חוות דעת הנדסית

המזמין:	ישראל ישראלי.
כתובת הנכס הנבדק:	ירושלים, ישראל
תיאור המבנה:	דירה בת 5 ח', הנמצאת בקומה 7 בבניין בן 8 קומות. להלן: הדירה.
המוכר/ הקבלן:	ישראל ישראלי
שם הפרויקט:	ישראל.
תאריך הביקורת:	12.11.18
נותן חוות הדעת:	מרק גורדון, מהנדס אזרחי

חוות דעת מומחה

5.4. קופינג

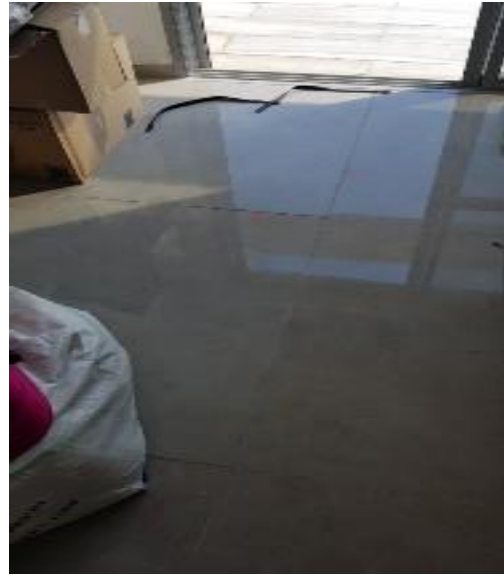
- א. ליקויים כלליים:
בקופינג מעקה מרפסת התגלו הליקויים הבאים:
- שברים.

ב. עיגון קופינג
יש לעגן קופינג מעקה/קירות מרפסת עם בורג אחד לפחות ולבצע מישקי ביניים כנדרש כולל ע"ג הקיר המפריד עם השכנים.

דרוש: דבק שיש בגוון המתאים וליטוש. על התיקון להראות טבעי.
עלות: 500 ₪

6.1. מרצפות פגומות - קרמיקה

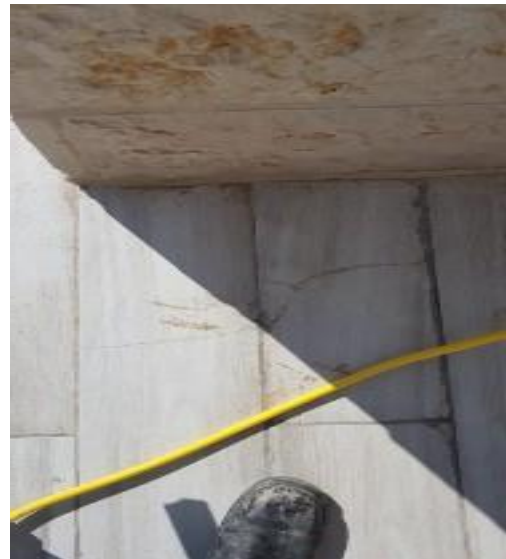
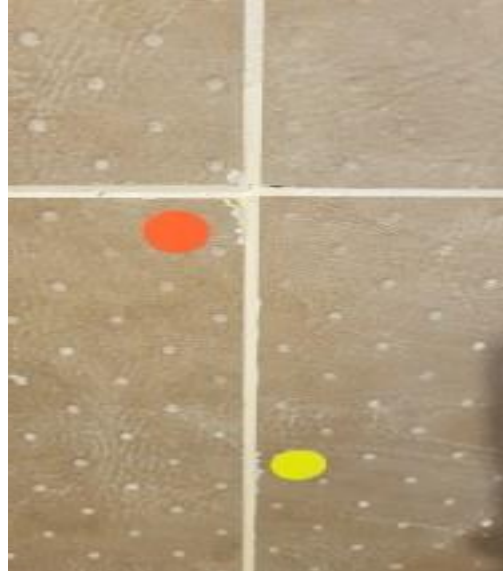
התגלו פגמים באריחים המתבטאים בשברים בציפוי או בפאות ו/או סדקים אלא אם כן מצוין אחרת.
להלן דוגמאות:
- סלון+מטבח 7 אריחים.

- אמבטיה חיפוי 9 אריחים.

- מקלחת ילדים 14 אריחים.

דרוש: החלפת האריחים הפגומים.

6.2 הפרש גבהים בין אריחים

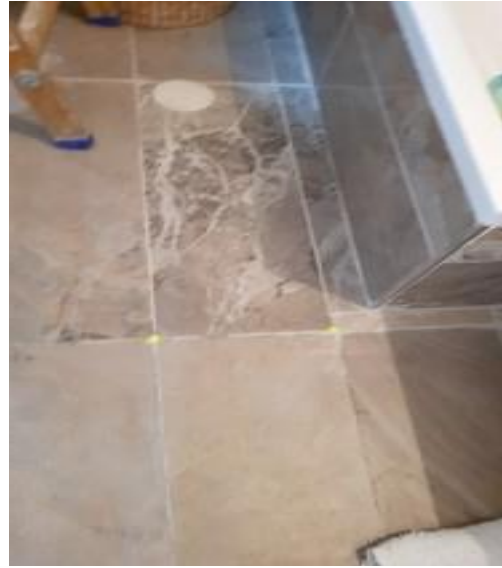
במקומות הבאים התגלה הפרש גבהים מעל המותר בין אריחים סמוכים:
- בצמוד לפינת אוכל. (מדבקה על 2 אריחים קיים הפרש גבהים)

דרוש: פירוק האריחים הנ"ל וביצועם באופן מפולס עפ"י ת"י 789.
עלות:

6.3 חיתוך אריחים לקוי

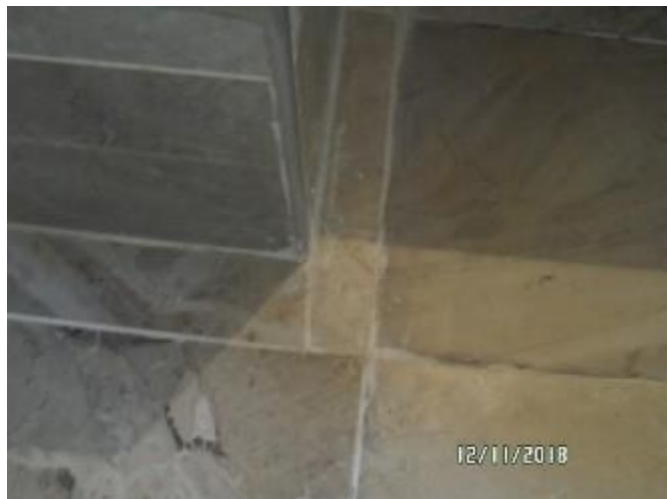
במקומות הבאים אריח הקרמיקה אליו צמודה רוזטת הברז אינו חתוך כראוי. כתוצאה קיים חור גלוי באריח:
- מרפסת שמש.

דרוש: החלפת האריח באריח החתוך בהתאם.
עלות:

6.4 שיפוע בתוך הדירה

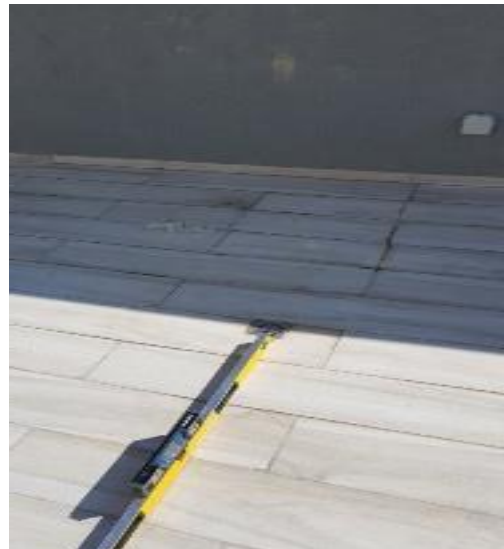
באזורים פזורים נמדדו שיפועים החורגים מהמותר, בשיעורים של עד 0.5%. לדוגמא:
- פרוזדור.

מדובר בסטיות חריגות הגרמות לליקוי תפקודי כגון קושי בפילוס ריהוט, ארונות וכו'.

דרוש: פירוק הריצוף באזורים המשופעים והתקנה מחודשת מהמין הקיים במפלט אחיד.
עלות:

6.5. שיפועים במרפסת

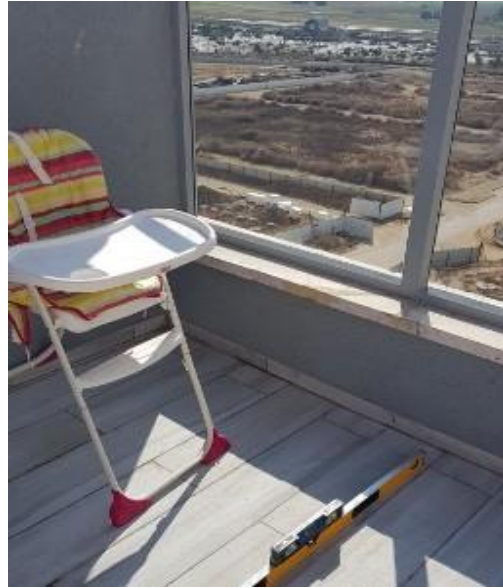
בחלק מריצוף המרפסת נמדד שיפוע של 0.5% בלבד.

דרוש: הסרת הריצוף והתקנת המרצפות עם שיפועים של 1%.
עלות:

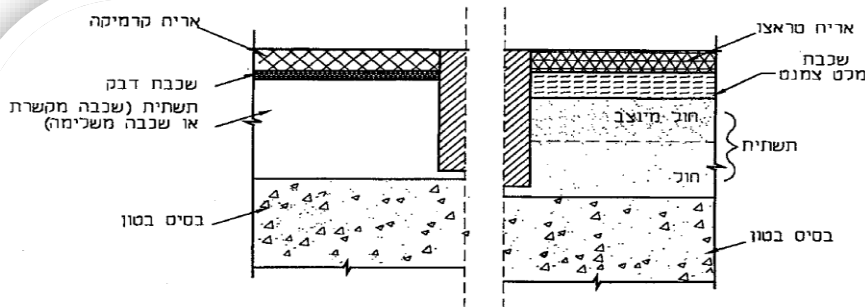
הבדלי גוון בולטים באופן בלתי אסתטי קיימים ברובה של ריצופי הקרמיקה באזורים פזורים בדירה.
לדוגמא:
- סלון/מטבח.

ניכר כי הרובה בוצעה במימונים משתנים של מרכיביה.

דרוש: לחרוץ ולהסיר את הרובה בחללים (בכל שטח החללים) בהם קיימים הבדלי גוון ולבצע רובה חדשה בגוון אחיד.
עלות:

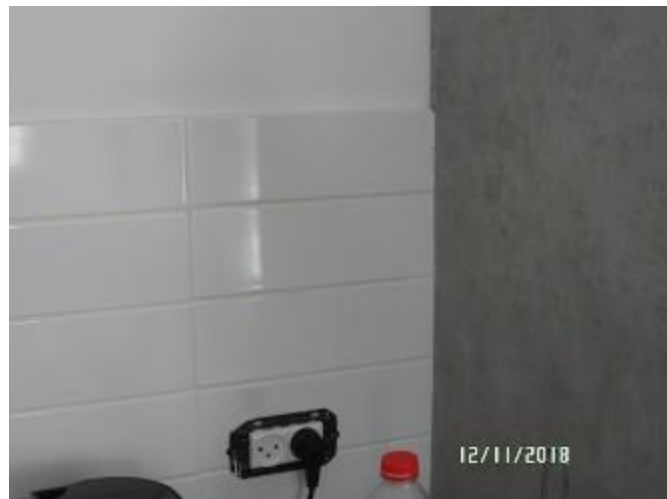
ד. מישקי הפרדה ומישקי ביניים – חיפוי לא בוצעו מישקי הפרדה ומישקי ביניים בחדרי רחצה. (לדוגמא ב: בחיבורי קירות, חיבורי חלונות בחדרי רחצה).
וזאת בניגוד לתקן ישראלי ת"י 1555 חלק 2, סעיף 4.7.2, 4.7.3, ציטוט:

נדרש לבצע מילוי בחומר רב גמיש בגוון תואם המתאים לדרישות ת"י 1555 חלק 2 סעיף 2.2.5.2.

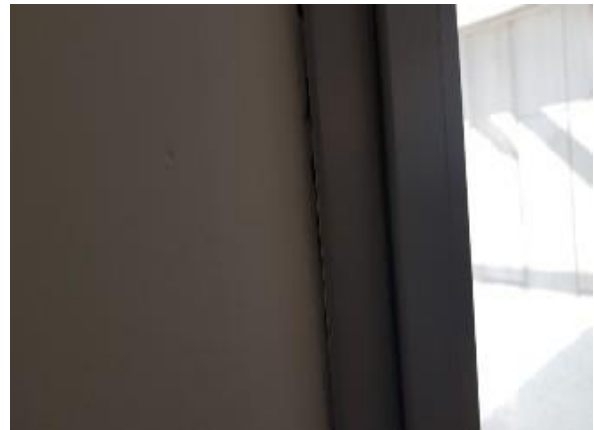
203. חיבור הפרופילים ואיטומם
כל מלבן או אגף יהיו מורכבים לפי כללי המקצוע הטובים.
הפרופילים יהיו חתוכים בקווים ישרים. פינות המלבן והאגפים יהיו סגורות והמישק ביניהן יהיה חלק.

דרוש: יש להשלים את האביזרים החסרים.
עלות:

ארון תקשורת דירתי 10.07 בכל דירה יותקן ארון תקשורת דירתי סגור במקום נגיש לתפעול ולשירות; ארון כאמור ייבנה מחומר שאינו ממסך קרינה, ויחולו בו הוראות אלה:

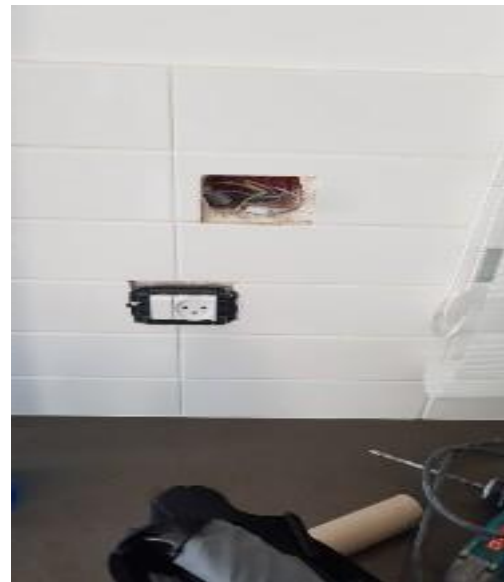
- (1) מידות הארון 40/30/9 סנטימטרים לפחות;
- (2) בארון יותקן בית תקע לחשמל;
- (3) ארון תקשורת דירתי יחובר לארון תקשורת קומתי ולתיבות להתקנת אבזרי תקשורת באמצעות מובלים כאמור בפרט 10.09.

דרוש: התקנת בית תקע חשמלי בארון תקשורת.
עלות:
